Brandschutztechnische Fachplanung

Bauvorhaben: Main Riverside Lofts
Rheinstraße / Kirchgrabenstraße
65795 Hattersheim am Main

hier: Grundsatzplanung

Dokumentenstatus: Vorgang 005/2017, Datum 18.04.2017
Index A

PLANVERFASSER CT	DATUM 07.04.2017
ZEICHNUNG Feuerwehzufahrten, Aufstellflächen u. Löschwasserversorgung	MABSTAB 1:500 ZEICHNUNGSNUMMER 090-1-4.40

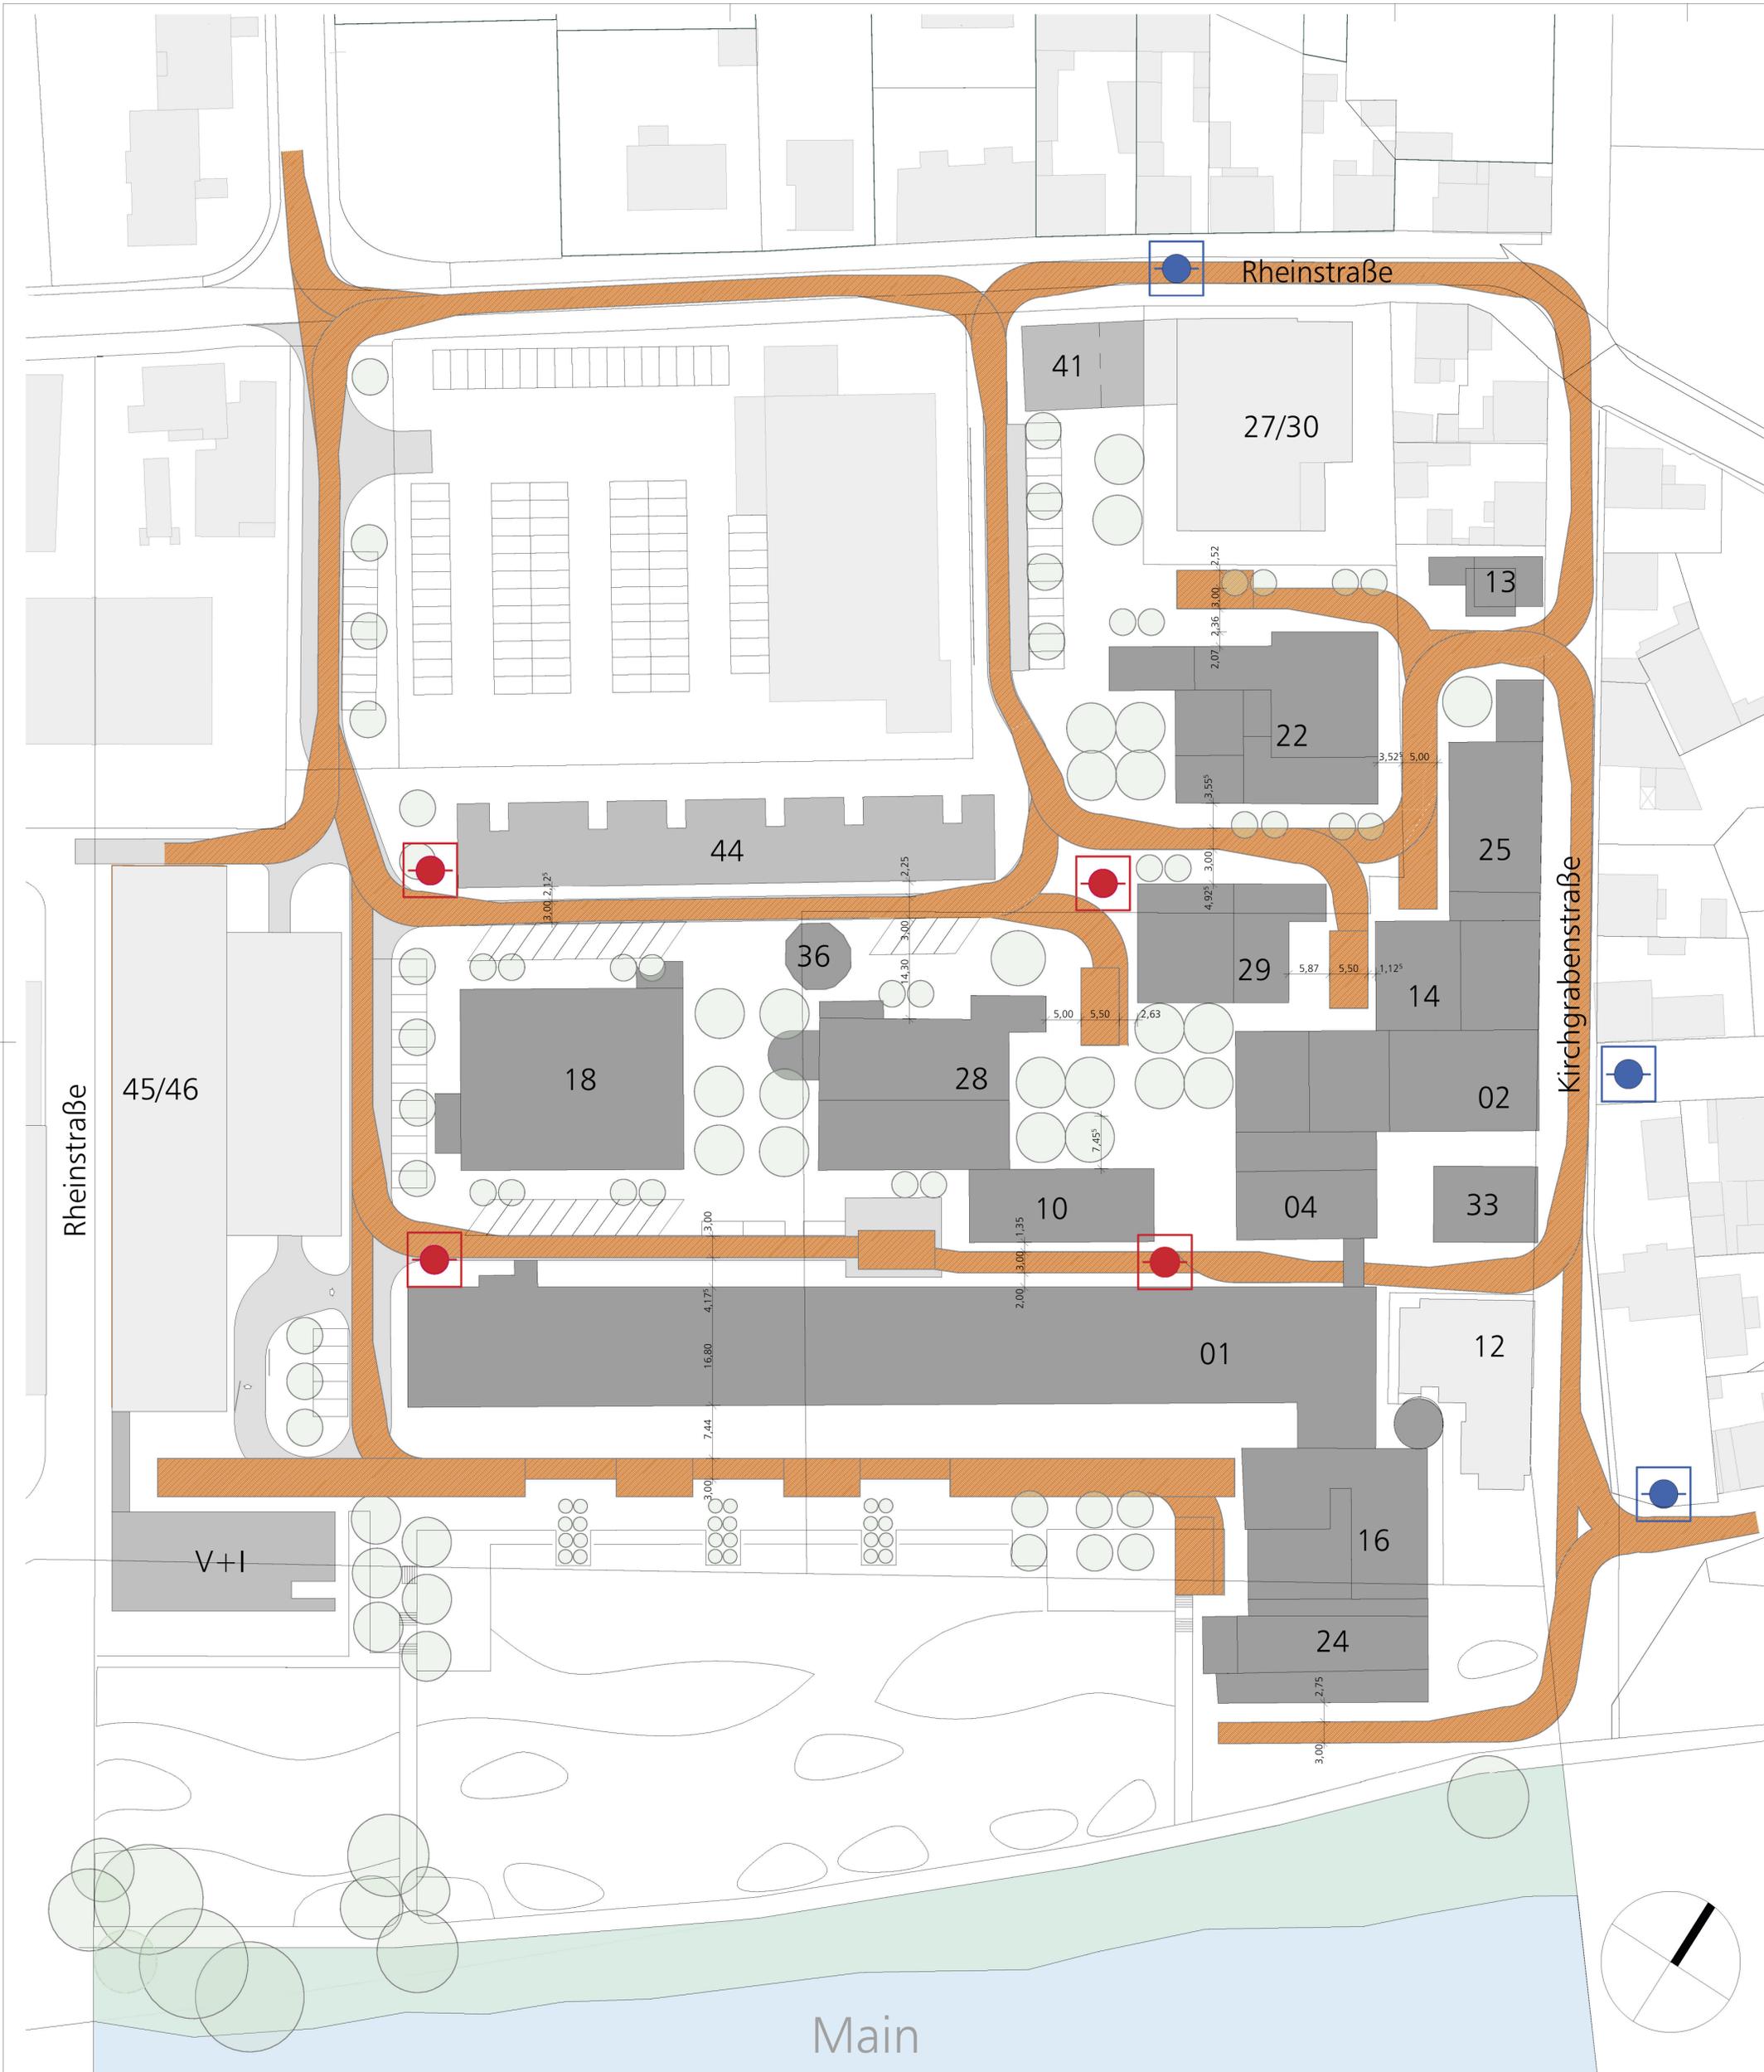
- 1.02 Fahrwege
Der Übersichtsplan ‚Feuerwehruzufahrten u. Aufstellflächen mit Löschwasserversorgung‘ ist unvollständig und zu ergänzen. bkplan
- 1.03 Löschwasserversorgung
Die Eintragung der Löschwasserversorgung (Unterflurhydranten) entspricht den Anforderungen; entsprechende Wartungsverträge sind nachzuweisen. PVP

- Der vorgelegte Übersichtsplan ‚Feuerwehruzufahrten u. Aufstellflächen mit Löschwasserversorgung‘ wird überarbeitet (s.Punkt 1.02) und in digitaler Form an Herrn Dammer und Herrn Linde übermittelt.

Aus einsatztaktischen Gründen verlangt die Feuerwehr im Rahmen des Genehmigungsverfahrens vier zusätzliche Unterflurhydranten auf dem Gelände. In den angrenzenden Straßen sind Hydranten im Bestand vorhanden (siehe Eintragungen im Übersichtsplan).
